TRATTA A.V. /A.C. TERZO VALICO DEI GIOVI  
PROGETTO DEFINITIVO

**VARIANTE PER LA MODIFICA DEL PIANO FERRO DEL BIVIO FEGINO E RILOCALIZZAZIONE FA91**

**Relazione tecnica generale art. 20 Allegato XXI D.Lgs n. 163/2006**

**Figura 16 – Localizzazione del fabbricato nel Progetto approvato (in blu) e nel Progetto in variante (in rosso).**

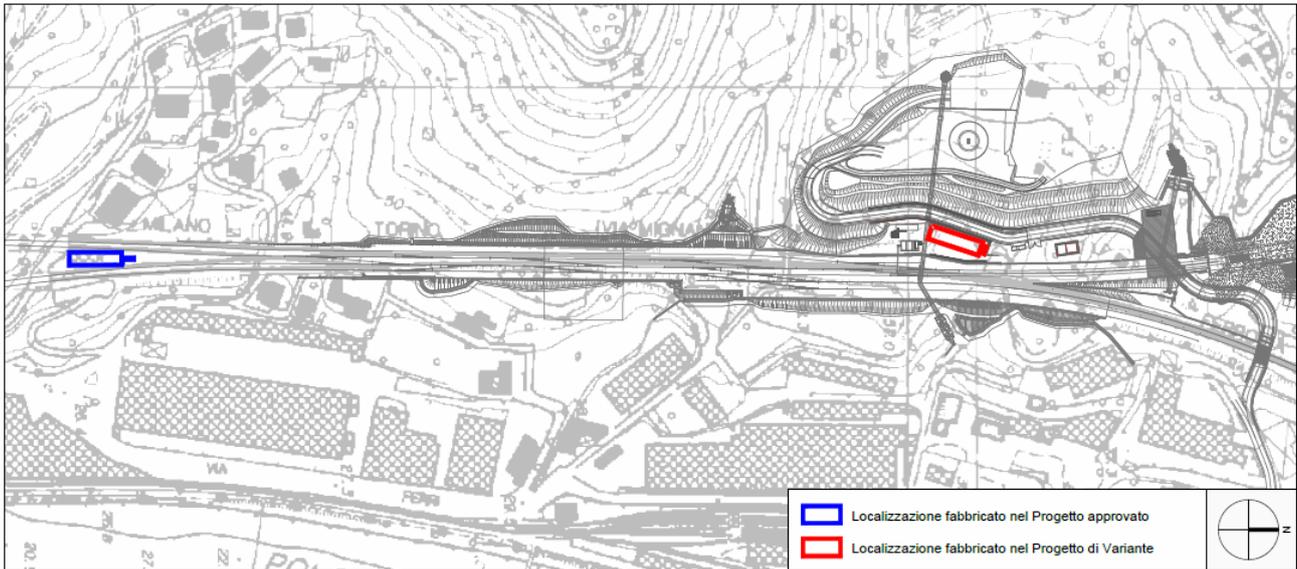
Il fabbricato FA91 (Pj2) sarà localizzato 550 m più a nord rispetto alla posizione prevista nel progetto attualmente autorizzato, come mostrato nell'immagine che segue.

**Figura 19 – Pianta del piano tipo del fabbricato nel Progetto approvato (in blu) e nel Progetto di variante (in rosso).**

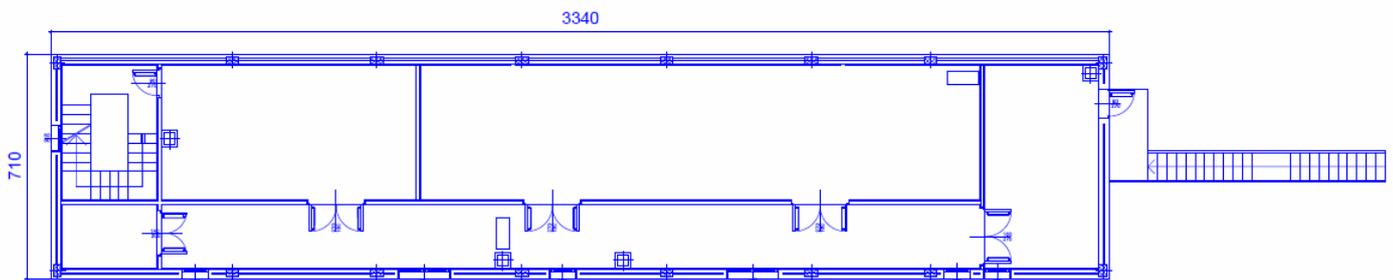
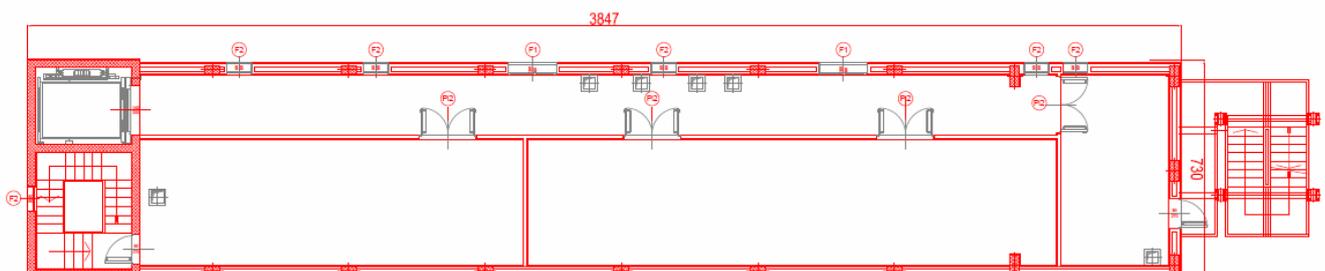
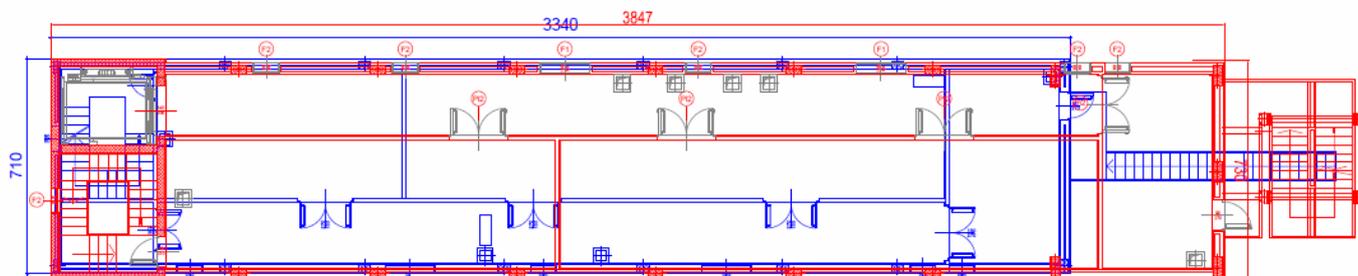
Secondo gli elaborati del Progetto approvato l'edificio presenta dimensioni in pianta di 33,4 x 7,10 m ed un'altezza di 16,60 m. Nel caso del Progetto in Variante invece, ha dimensioni di 38,47 x 7,30 m ed un'altezza di 15,90 m.

Di seguito i confronti tra le sezioni longitudinali e le piante del piano tipo del fabbricato nei due casi sopra esposti. Dai confronti emergono le differenze dimensionali dell'edificio, che rappresentano le modifiche di maggiore rilievo apportate al fabbricato nel passaggio tra le due fasi di progettazione.

**Figura 22 – Sezione longitudinale del fabbricato nel Progetto approvato (in blu) e nel Progetto di variante (in rosso).**

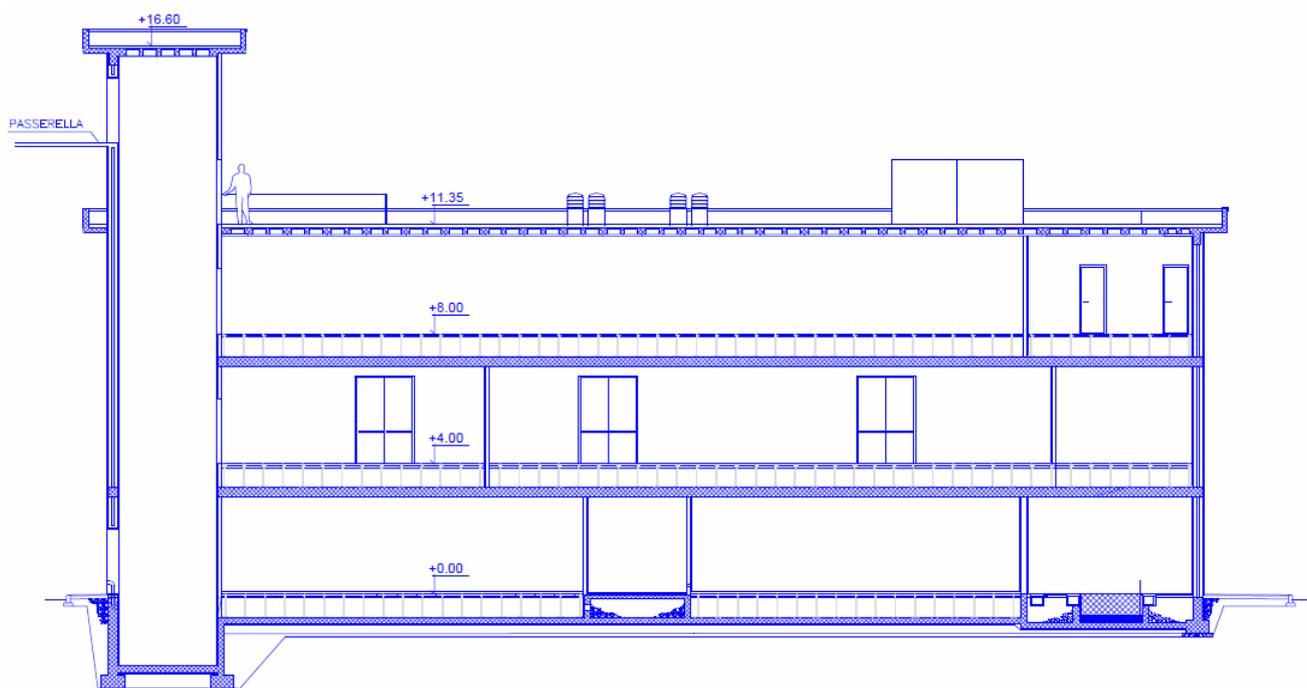
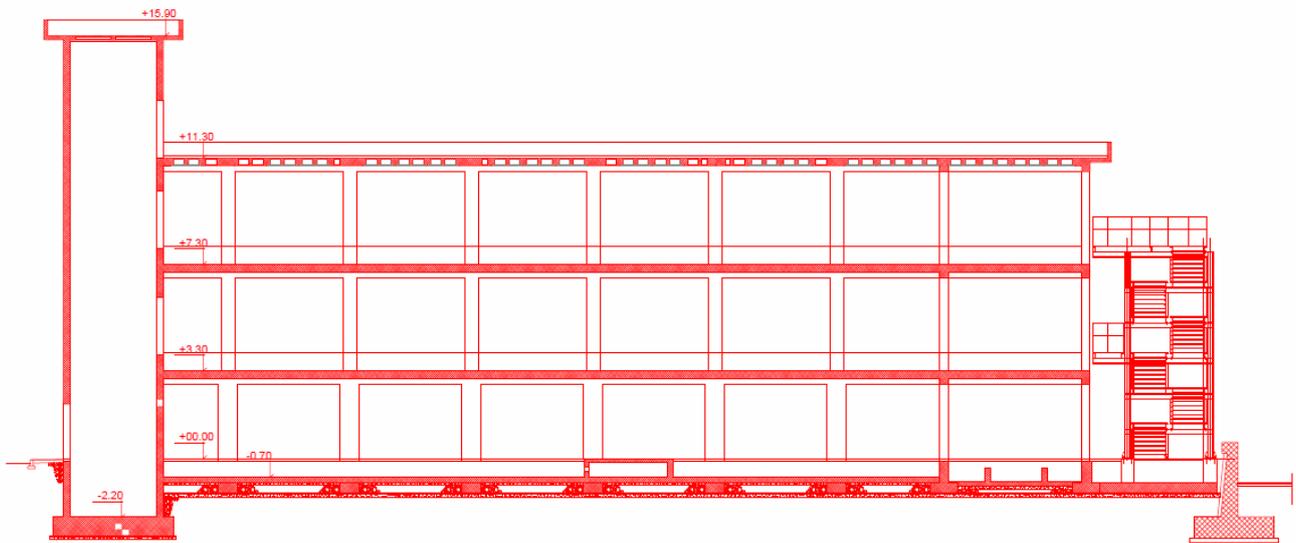
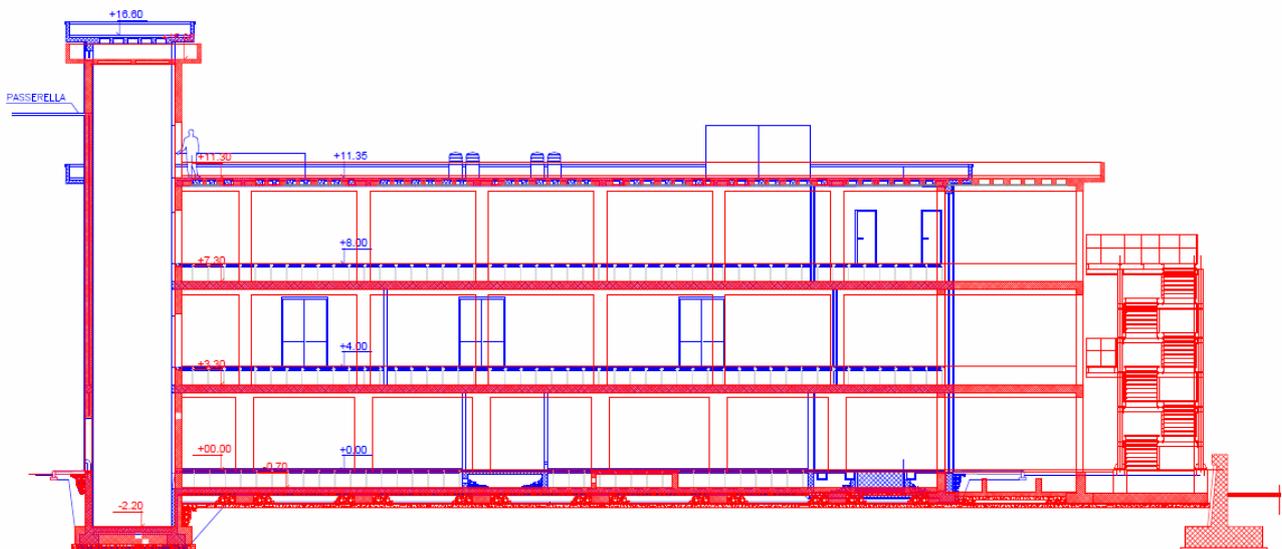
Di seguito si riporta la sovrapposizione tra progetto approvato e progetto di variante.

**Figura 23 – Sistemazione piazzale**

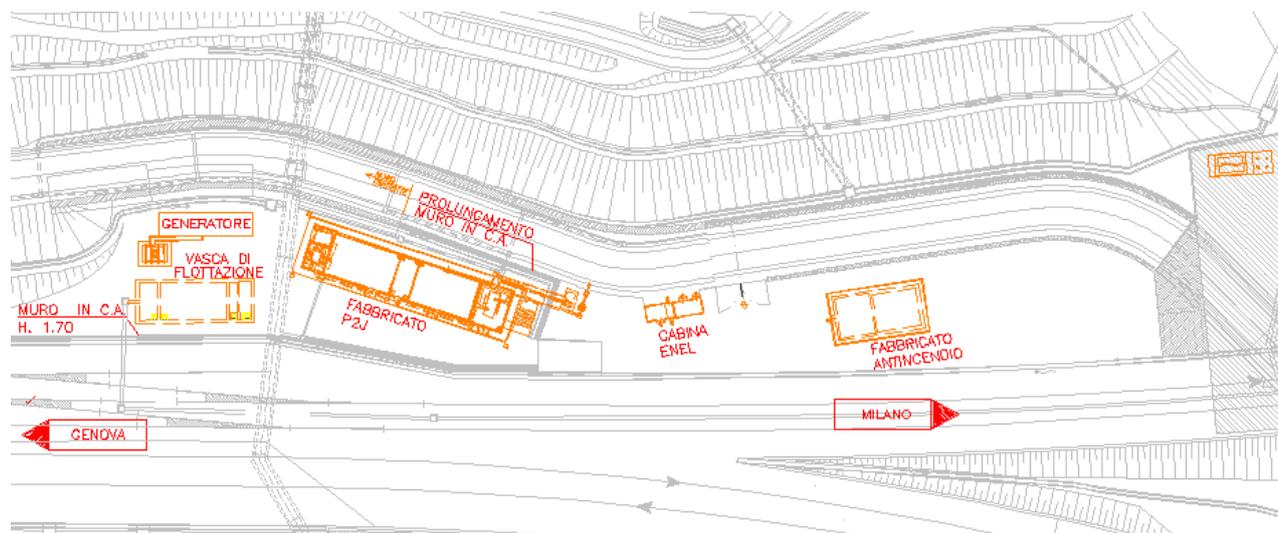
All'interno del piazzale sono ubicati:

- Generatore;
- Vasca di flottazione;
- Cabina ENEL di adeguate dimensioni per garantire l'installazione delle apparecchiature per la fase definitiva;
- Fabbricato Antincendio.

Le principali modifiche riguardano:

- La posizione del fabbricato FA 91;
- Lo spostamento del fabbricato FA1G verso nord;
- Adeguamento della viabilità IN1F di accesso al piano a raso.

**Figura 25 – Confronto tra progetto approvato (blu) e progetto in variante (rosso)**

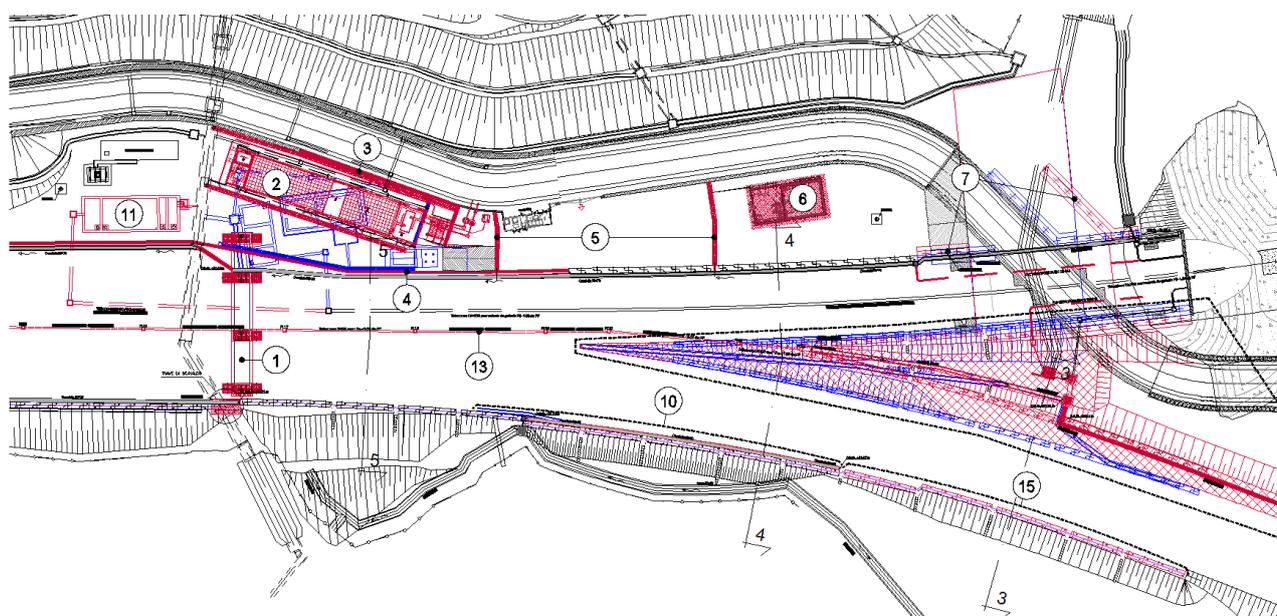
Nell'immagine che segue si riporta la sovrapposizione tra la configurazione approvata (in blu) e quella in variante (in rosso).

Si evidenzia come la principale modifica, in termini di volume fuori terra aggiunto, è quella relativa alla localizzazione del fabbricato FA91 descritto nel dettaglio nel paragrafo precedente. Il Fabbricato Antincendio FA1G, che viene spostato verso nord mantiene dimensioni equivalenti a quelle previste nel progetto approvato.

Si sottolinea che le dimensioni complessive del piazzale non variano rispetto a quanto attualmente autorizzato.
